FICHA DE ANÁLISIS DE PREFACTIBILIDAD DE OBRA PÚBLICA

Presupuestos Participativos
2024 - 2025

2.1 Tipo de Requerimiento:	X <input checked="" type="checkbox"/> Espacio Público	Vialidad		Infraestructura
2.2 Nombre del requerimiento:	CERRAMIENTO DE MALLA CASA BARRIAL			LOCAL
Desde:	CALLE E3A			
Hasta:

8. FOTOGRAFÍAS

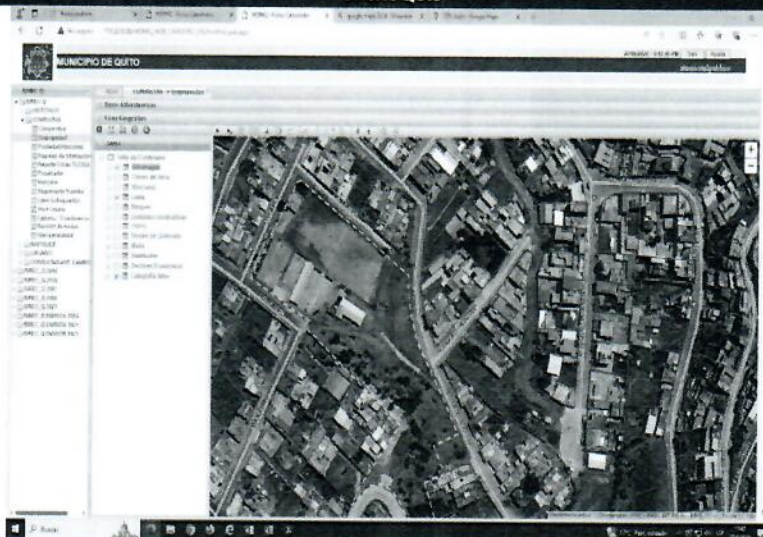
5.1.6 Detalles y alcance de la intervención : SE EMITE CRITERIO TÉCNICO NO FACTIBLE PARA LA CONSTRUCCION DEL CERRAMIENTO YA QUE EL INMUEBLE YA CUENTA CON UN CERRAMIENTO PERIMETRAL DE TODO EL ESPACIO VERDE

EL COMITÉ TÉCNICO EMITE CRITERIO NO FACTIBLE PARA LA CONSTRUCCION DEL CERRAMIENTO YA QUE EL INMUEBLE YA CUENTA CON UN CERRAMIENTO PERIMETRAL DE TODO EL ESPACIO VERDE
